2.OG

Ausführungsplanung

BAUVORHABEN: Aufstockung- und Erweiterung eines Wohnhauses Bruchstrasse 72 · 40235 Düsseldorf_Fingern	006
BAUHERR: REALUM KG Selliner Strasse 10 · 01109 Dresden	
PLANVERFASSER: rietmann.breuninger architekten tietzstraße 3 · 01099 dresden · fon [03 51] 8 95 10 55 fax [03 51] 8 95 10 56 · e-mail: architekten@rietmannbreuninger.de internet: www.rietmannbreuninger.de	GEZEICHNET:
PLANSTATUS: ZUR AUSFÜHRUNG FREIGEgeben !!! Der Plan ist vor Baubeginn verantwortlich zu prüfen ! Dies gilt insbesondere für die Übereinstimmung mit den Ausführungsplänen der Statik. Unstimmigkeiten sind dem planenden Architekten od. Bauleiter sofort mitzuteilen !!	GEPRÜFT:
PLANTITEL: GRUNDRISS 2.OG Angebener Maßstab gilt nur bei Ausgabe in Original-Blattgröße !	DATUM: 14.09.2005
	MASSSTAB: M 1:50
	PLAN NR.: 006_g_2_og_50

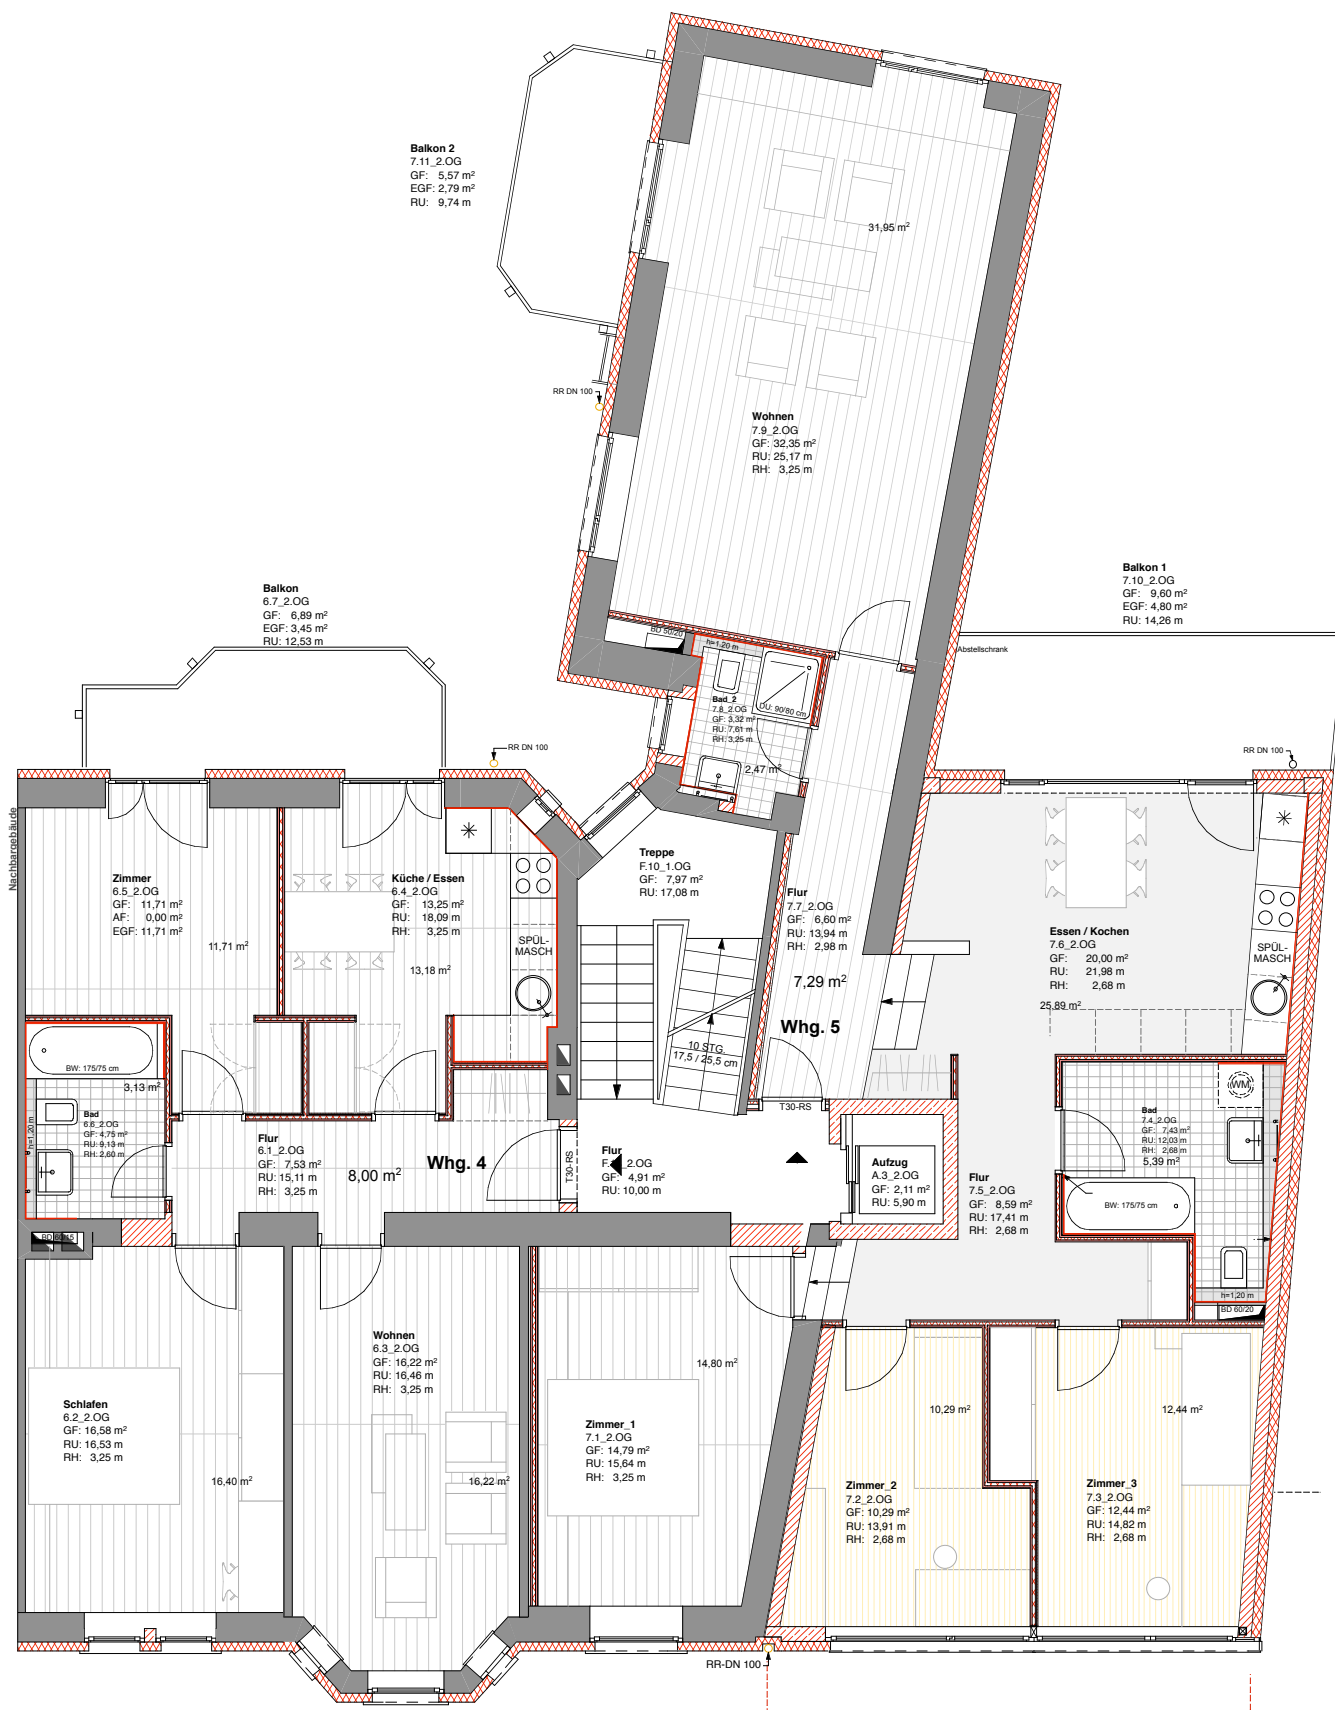
Index	Änderung	Datum / gez.
a	R 5.4_1 OG: DU entfällt, WM eingef., R 5.8_1 OG: vergröss., DU eingefügt, Türhöhe R 7.1.2 geändert.	21.06.2005/mj
b	POS. 4.9 STB-Stütze verschoben, Unterzug POS. 4.5 in STB b/h=20x2 cm, Boden- u. Deckendurchdrüche angepasst, Maße ergänzt, Balkone : Schock KS 20 inkl. Deckenausparungen eingefügt, Waschtisch-Position u/Abbr.-Wand in R 6.2_2 OG	22.09.2005/mj
c	HAUSBREITE Strassenseite angepasst : Breite Decke AK bis AK: RQH= 6,40 m; Fenst. POS. 1.2.3 (H+2,38m (Lichte)) verschob. in Ausw. Nord.	07.11.2005/mj
d	WHG. 4: WM-Stütz. in R 6.1_2 OG entfällt, dafür 6 WM-Stützpl. im KG Vorwandst. + HK-Position in Bädern eingetragen.	31.12.2005/mj
e	WHG. 5: Tür 1.3.1 auf b= 88,5 cm in GK-Glinderwand, d=15 cm, F90 geändert.	23.01.2006/mj
